Mission régionale d'autorité environnementale

## **Avis délibéré en date du 12 décembre 2019 de la Mission régionale d'autorité environnementale d'Île-de-France sur le projet d'extension, de réaménagement, et de prolongation d'exploitation de la carrière de gypse de la butte de Cormeilles-en-Parisis (95)**

### **Synthèse de l'avis**

Illustration 5: Plan et caractéristiques des carrières aérienne et souterraines (p. 25)

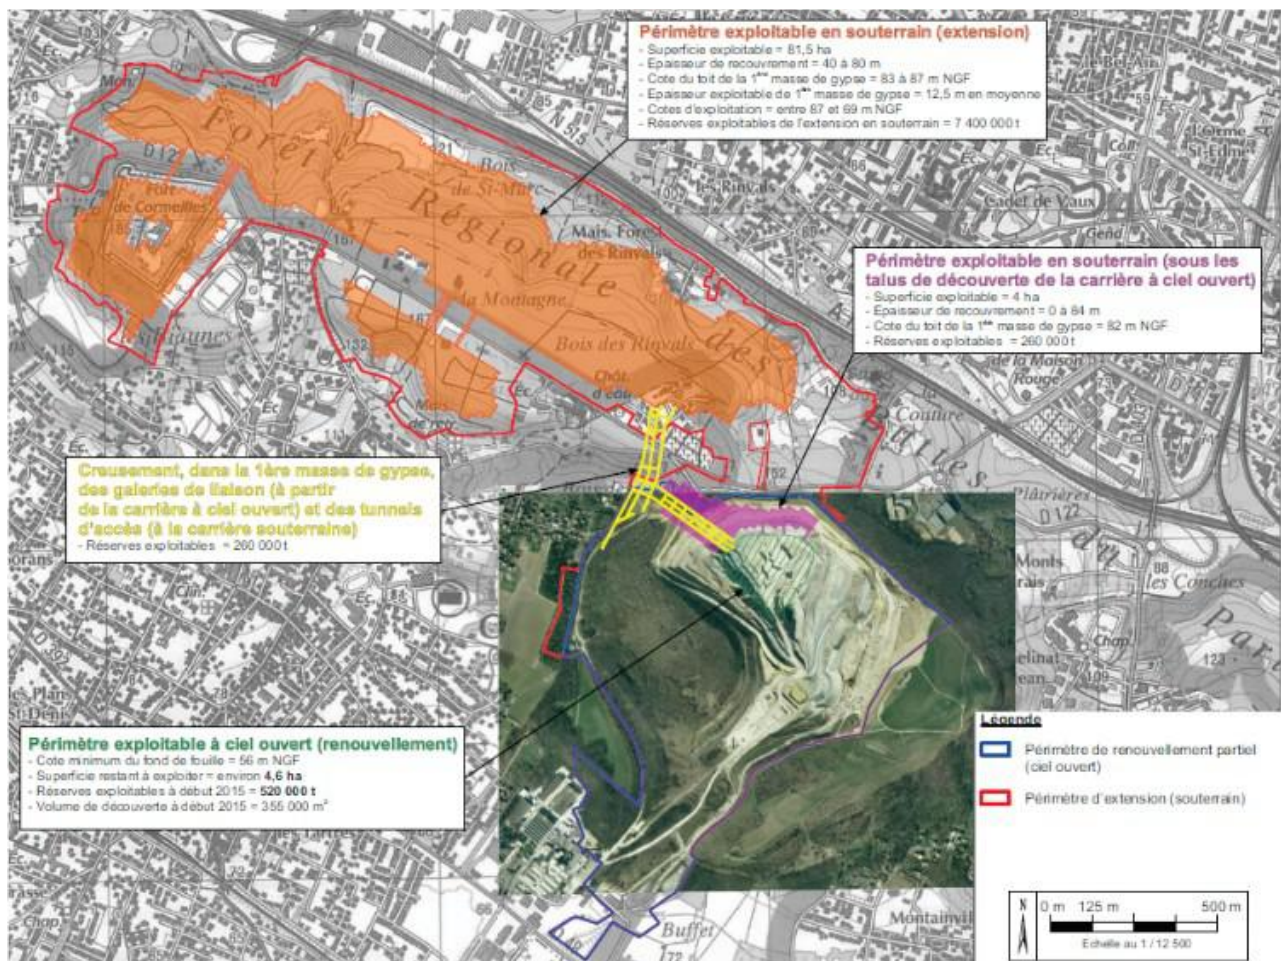
Par ailleurs, il est indiqué que les tirs de mines cesseront sur la carrière à ciel ouvert au cours de la première phase quinquennale d'exploitation (l'extraction à ciel ouvert du gypse sera terminée) (p. 288). Ainsi, il semble, pour la MRAe, que « l'extraction » de 70 000 t / corresponde au transfert progressif du stock de 700 000 t de gypse vers l'usine plâtrière. Ce point doit pour la MRAe être clarifié.

Illustration 9: accès nord et aménagements routiers (avant-projet sommaire) (mémoire technique, p. 34)

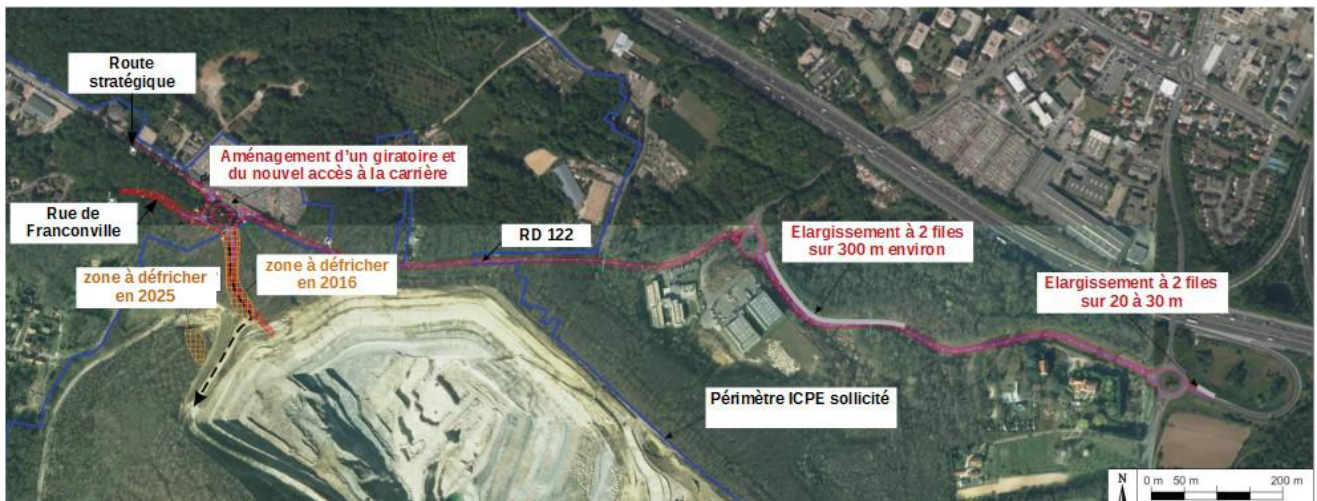
L'illustration n°9 (mémoire technique) décrit l'avant-projet sommaire du tracé de ces aménagements. Le mémoire technique ne présente pas les caractéristiques retenues de ces ouvrages.

Par ailleurs, comme indiqué ci-avant, le projet de réaliser un accès direct à l'autoroute A15 par création d'une bretelle d'accès depuis le giratoire de la RD122 à Sannois n'est pas évoqué.

Illustration 10: Historique de la remise en état de la carrière à ciel ouvert (p. 439)

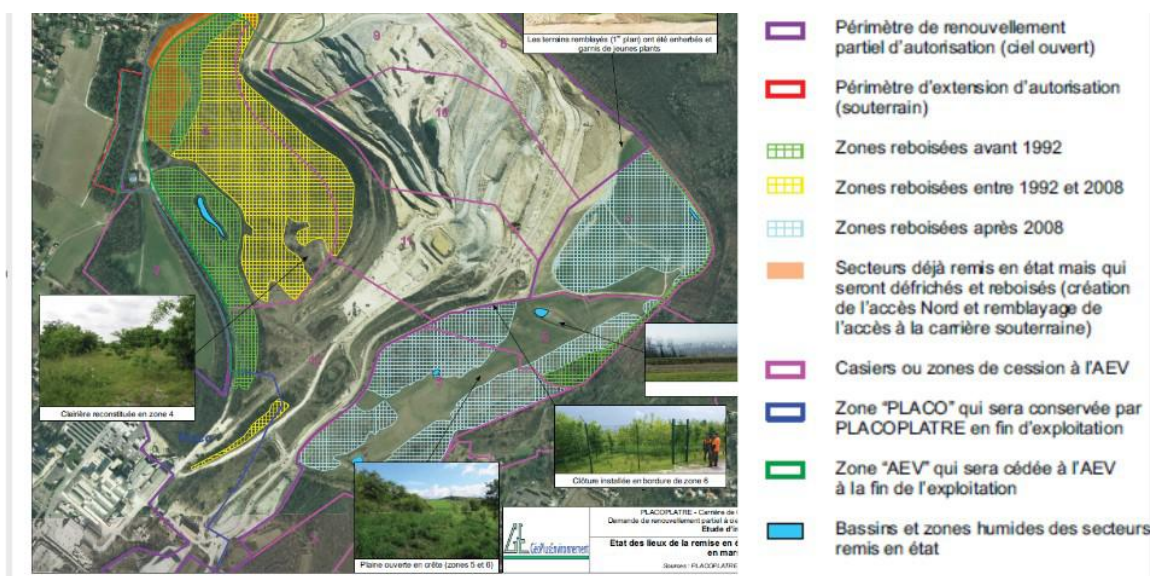
Pour la MRAe, il convient de joindre à l'étude d'impact le programme de remise en état élaboré lors de la demande d'autorisation de 1999, en vue notamment de préciser les échéances prévues initialement et d'apprécier les modifications qui seront apportées à ce programme.

Il en va de même du programme de reboisement du site prescrit par l'autorisation ministérielle délivrée le 10 décembre 1991.

- **joindre le programme de remise en état du site prescrit par l'autorisation ICPE de 1999 et l'autorisation de défrichement de 1991 ;**
- **préciser les modalités et le calendrier de remise en état, réaménagement et cession à l'AEV de l'ensemble de l'emprise de la carrière à ciel ouvert et des infrastructures**
- **comparer le modelé final proposé avec celui prescrit en 1999.**

Illustration 11: Projet de parc (mémoire technique, p. 57)

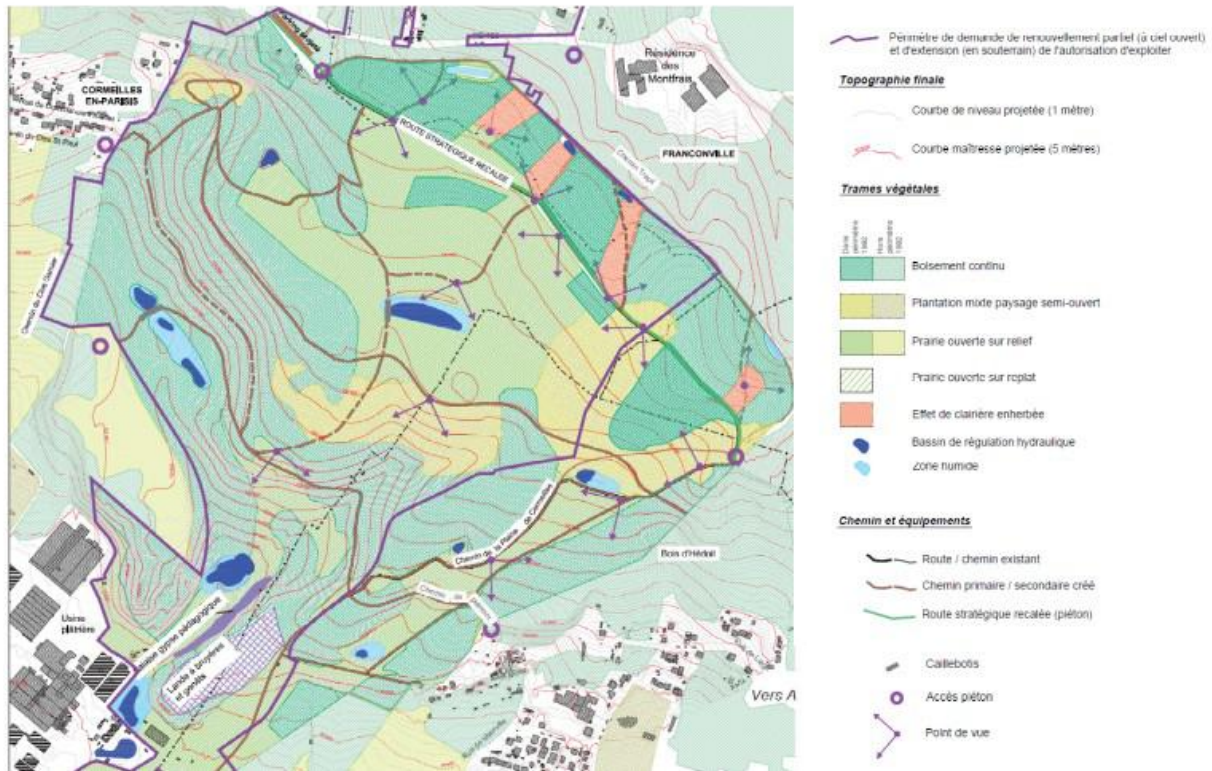
La demande d'autorisation porte également sur la modification du modelé final<sup>16</sup>, et la configuration des espaces naturels (figure 19 c du mémoire technique, p. 57) tels qu'ils sont prescrits par l'arrêté de 1999. Ces

Le remblaiement de la carrière à ciel ouvert pourra toutefois conduire à un tassement de terrain de quelques cm (p. 206). Pour la MRAe il convient de vérifier que la modification des modelés de remblais par rapport à l'autorisation de 1999 ne conduisent pas à des pentes plus fortes moins favorables à la stabilité des remblais.

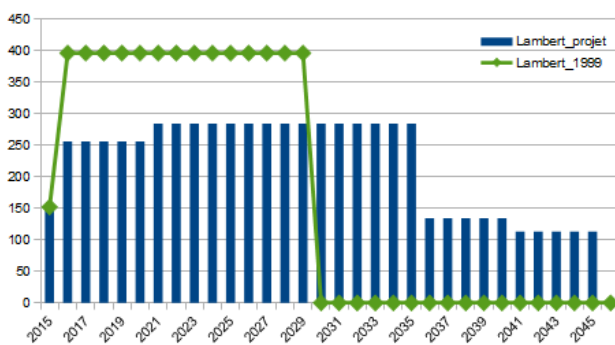
Le projet ayant vocation à accueillir des remblais issus de chantiers du Grand Paris, dont les chantiers ont démarré après 2011, il convient pour la MRAe d'actualiser la zone d'étude du trafic routier des camions et le kilométrage parcouru.

Par ailleurs, les camions évacuant les produits de l'usine ne sont pas pris en compte dans cette situation future alors qu'ils le sont dans les mesures de trafic de 2015.

Enfin, l'étude d'impact ne compare pas le kilométrage total des poids lourds qui serait parcouru entre 2016 et 2045 (cas du projet) avec celui découlant du respect de l'arrêté de 1999 (entre 2016 et 2029). Or cette comparaison apparaît utile pour présenter les incidences du projet par rapport à la situation qui aurait prévalu avec la poursuite de l'application de l'arrêté de 1999.
